改善箇所説明図

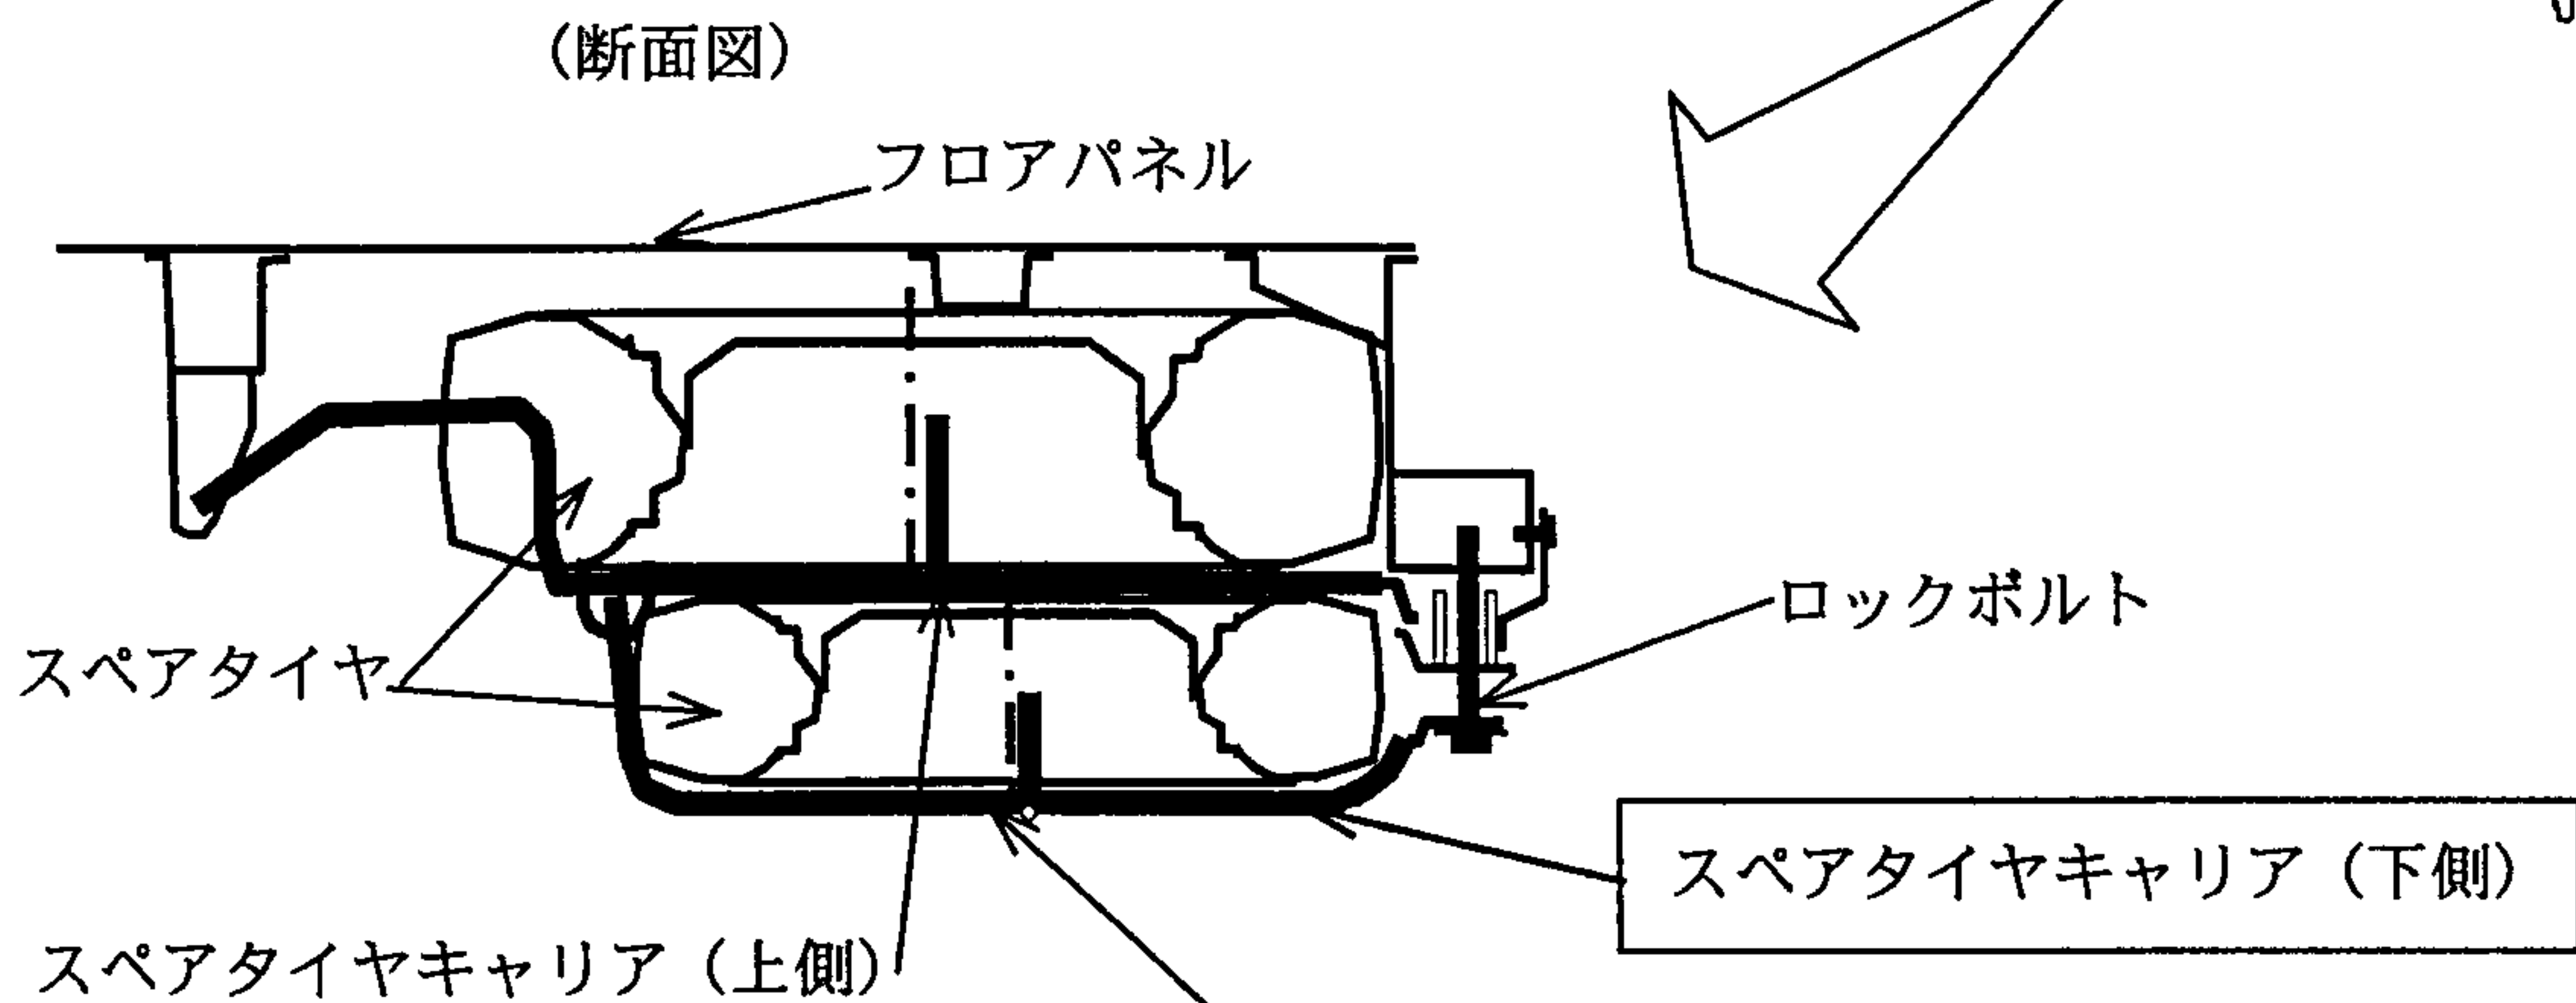
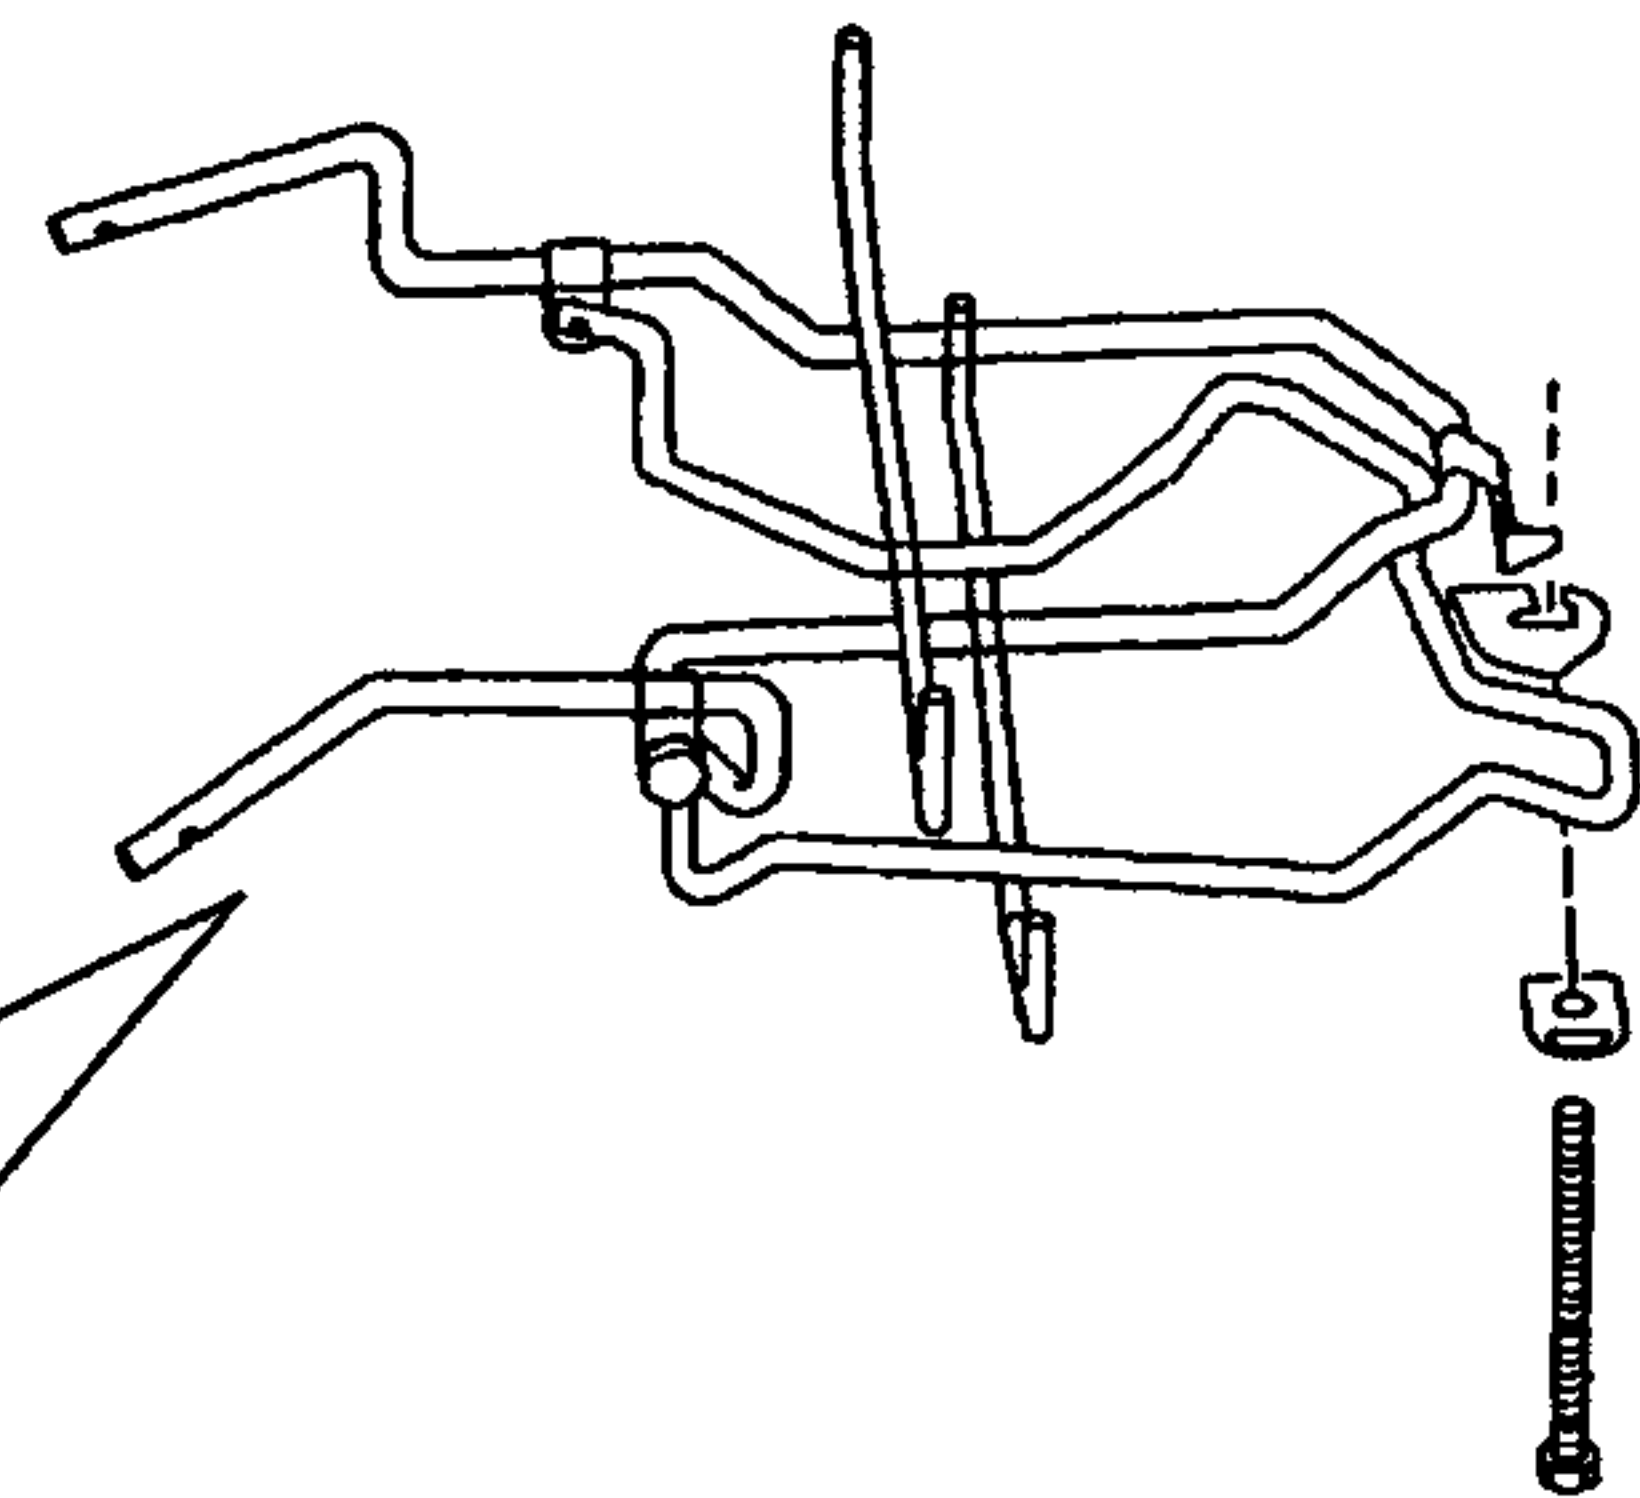
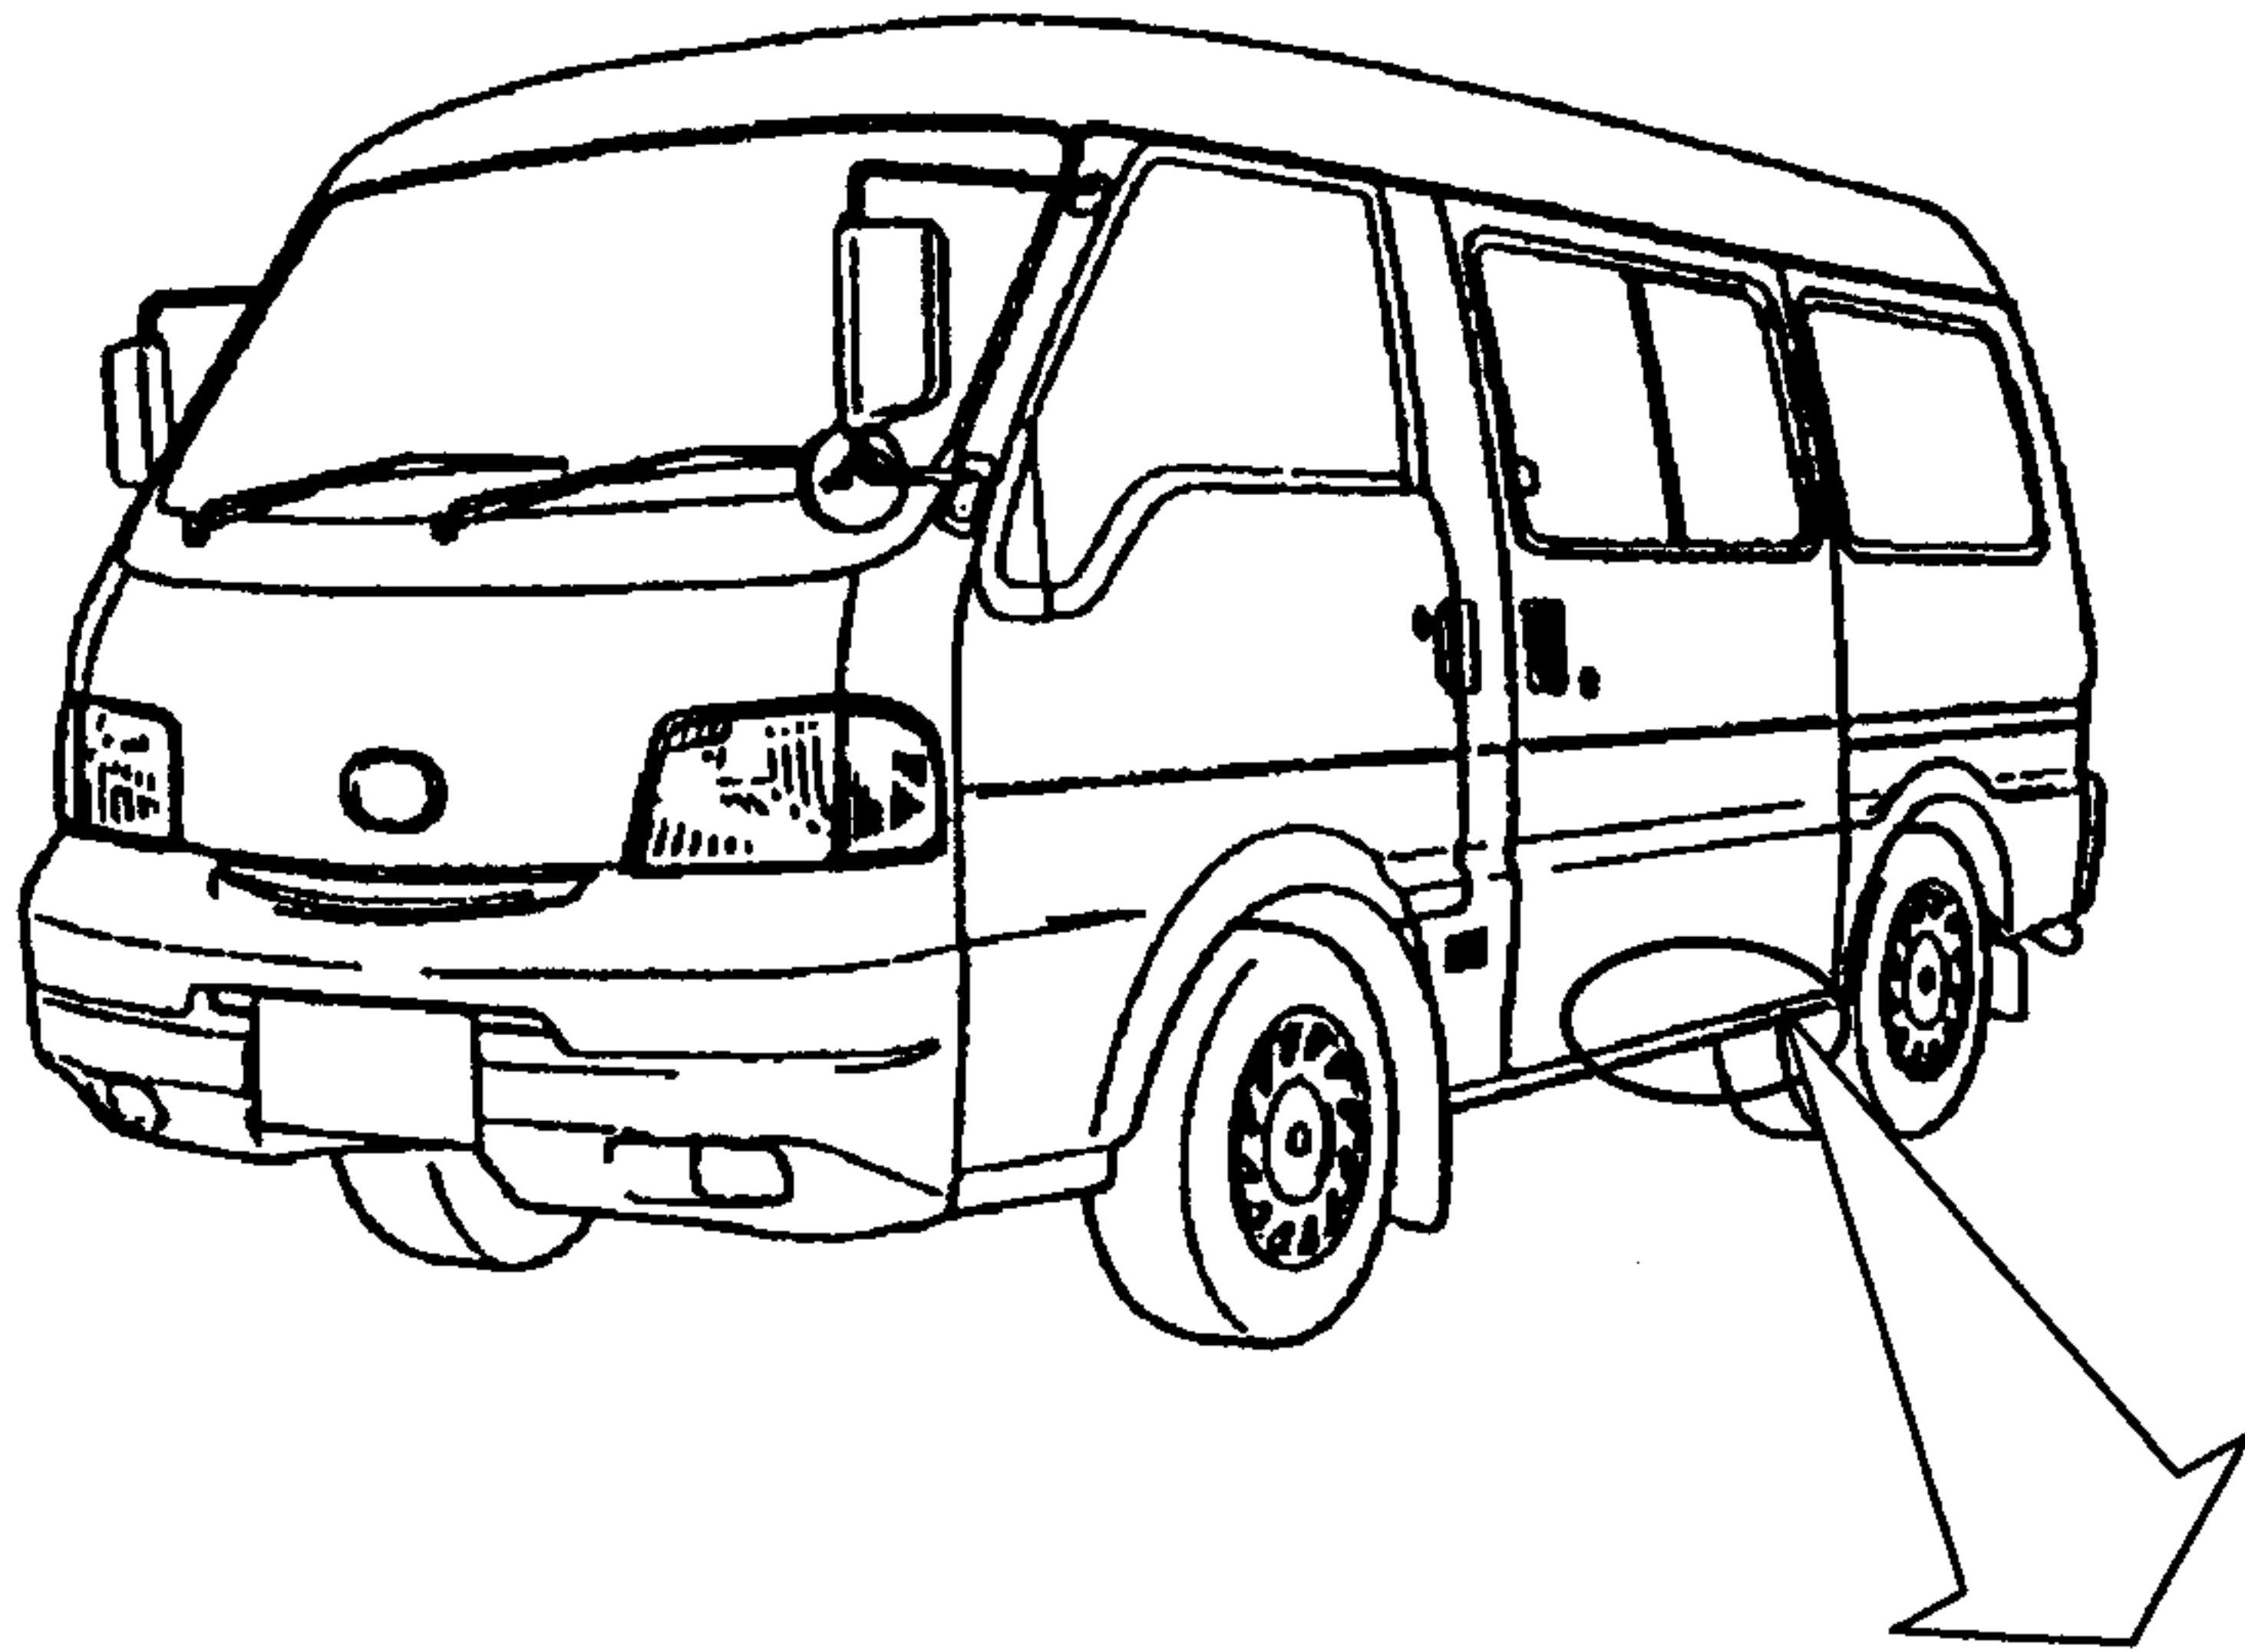
基準不適合発生箇所

スペアタイヤの取付装置において、下側のスペアタイヤキャリアの強度が不足しているとともに、スペアタイヤ固定用ロックボルトの締め付け指示が不適切なため、そのままの状態で使用を続けると、走行中の振動により当該ロックボルトが弛み、最悪の場合、下側のスペアタイヤキャリアが折損してスペアタイヤが脱落するおそれがある。

識別：ロックボルトの頭部に
黄ペイントを塗布する。

改善の内容

全車両、下側のスペアタイヤキャリアを対策品と交換するとともに、ロックボルトを締め切りの状態まで締め付ける。
